リコール届出一覧表

リコール届出日：令和 2 年 5 月 28 日

リコール届出番号	外-3037		リコール開始日：準備出来次第
届出者の氏名又は名称	Groupe PSA Japan株式会社 代表取締役 アンジェロ シモーネ (製作国： フランス共和国) (製作者名： オートモビル・プジョー) (問い合わせ先：0120-840-240 プジョーコール) (製作者名： オートモビル・シトロエン) (問い合わせ先：0120-55-4160 シトロエンコール)		
不具合部位（部品名）	車体（フロントサブフレーム）		
基準不適合状態にあると認める構造、装置又は性能の状況及びその原因	フロントサブフレームにおいて、製造機器のメンテナンスが不適切なため、防錆処理が不十分なものがある。そのため、サブフレーム内部に腐食が発生し、当該サブフレームが破損して、最悪の場合、ロアアームが適切に保持できずに走行安定性が損なわれるおそれがある		
改善措置の内容	全車両、フロントサブフレームを対策品と交換する。		
不具合件数	0 件	事故の有無	0 件
発見の動機	本国からの情報による。		
自動車使用者及び自動車分解整備事業者に周知させるための措置	● 使用者：電話・ダイレクトメールにて通知する。 ● 自動車分解整備事業者：日整連発行の機関誌へ掲載する。 ● 対策実施済車両：対策済車両には、運転者席側ドア開口部のドアロックストライカー付近に外-3037のステッカーを貼付する。

改善箇所説明図

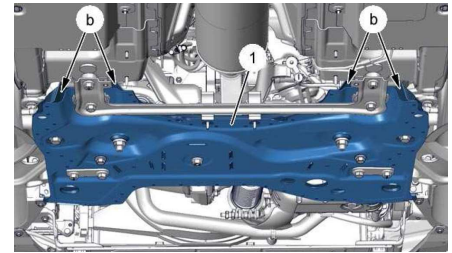
不具合の内容

フロントサブフレームにおいて、製造機器のメンテナンスが不適切なため、防錆処理が不十分なものがある。そのため、サブフレーム内部に腐食が発生し、当該サブフレームが破損して、最悪の場合、ロアアームが適切に保持できずに走行安定性が損なわれるおそれがある。

改善措置の内容

全車両、フロントサブフレームを対策品に交換する。
